## 「発生土置き場について」の環境影響評価に関する静岡市の基本認識（案）

主な発生土置き場は「ツバクロ」と「藤島」の二つである。「藤島」については、「静岡県盛土等の規制に関する条例」の適用に関する解釈問題が、県と JR 東海の間で協議中である。よって、本資料では「ツバクロ発生土置き場」について扱うこととする。

⇒本日は、現在、県専門部会において対話が進められているものの内、「ツバクロ発生土置き場の盛土の存在による河川流量への影響」に絞って、協議を行う。

図6 盛土のり尻詳細図

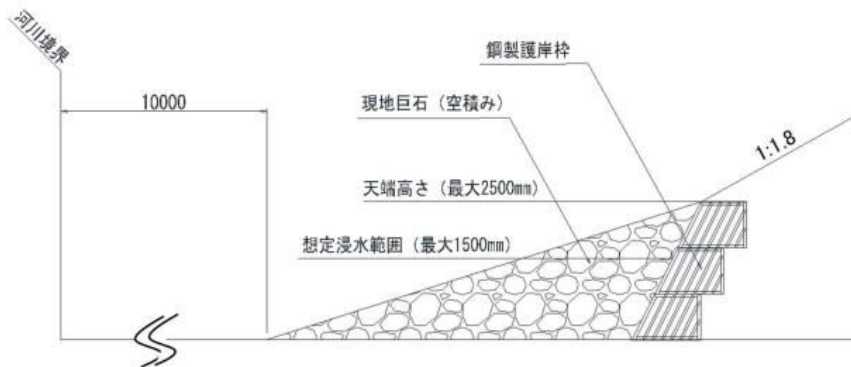
㉔ ㊦㉑によるツバクロ発生土置き場の下部の浸食の影響

JR東海は盛土の安定検討を行っているが、盛土の下部が浸食を受けた場合は、盛土の安定性に影響を及ぼす可能性がある。

図16 榎島ロッジ付近での最大水深予測結果（土石流発生時）

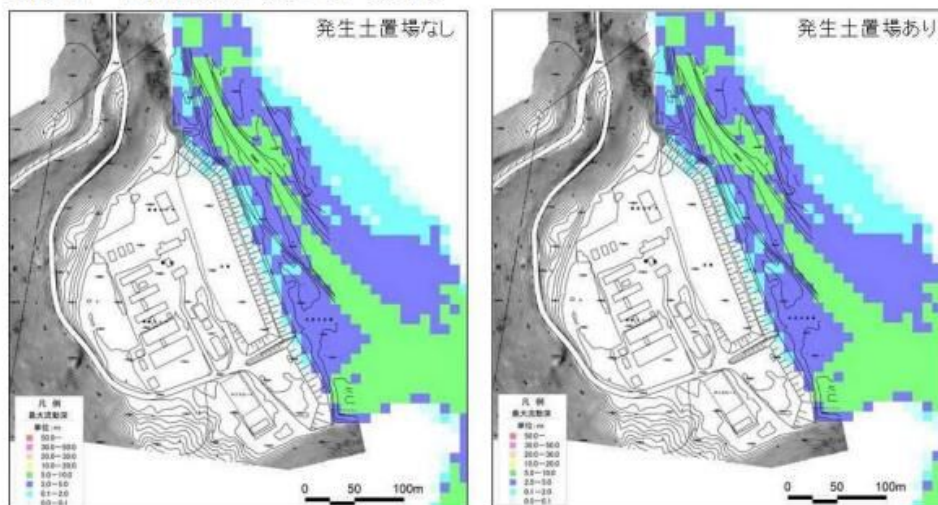
(静岡市の見解)

- ・シミュレーション結果では、盛土の有無による下流側への「影響の違いは見られない」とされている。
- ・シミュレーション結果の精度や想定した山体崩壊の規模については不確実性がある。
- ・万が一、想定外の事態が発生した場合に対する影響の低減措置を明確にしておく必要がある。
- ・JR 東海が行うとしている低減措置 (P17・18 参照) には、一定の合理性がある。

図 18 河道閉塞決壊時の榎島ロッジ付近での最大水深予測結果

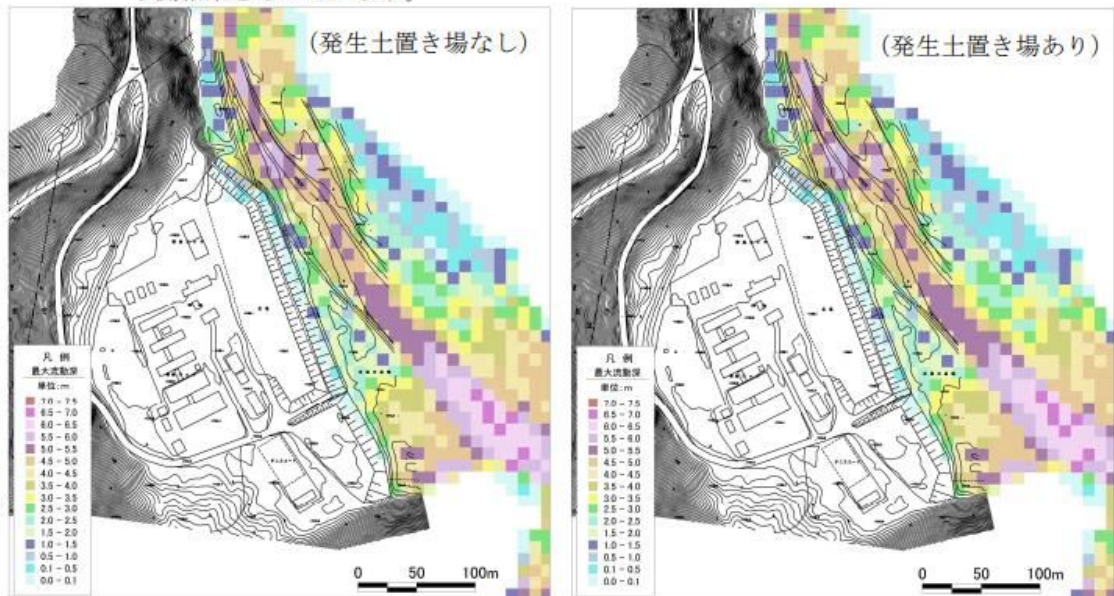
(静岡市の見解)

- ・シミュレーション結果では、盛土の有無による榎島ロッジ付近への「影響の違いは見られない」とされている。
- ・シミュレーション結果の精度や想定した山体崩壊の規模については不確実性がある。

- ・万が一、想定外の事態が発生した場合に対する影響の低減措置を明確にしておく必要がある。
- ・JR 東海が行うとしている低減措置（P17・18 参照）には、一定の合理性がある。
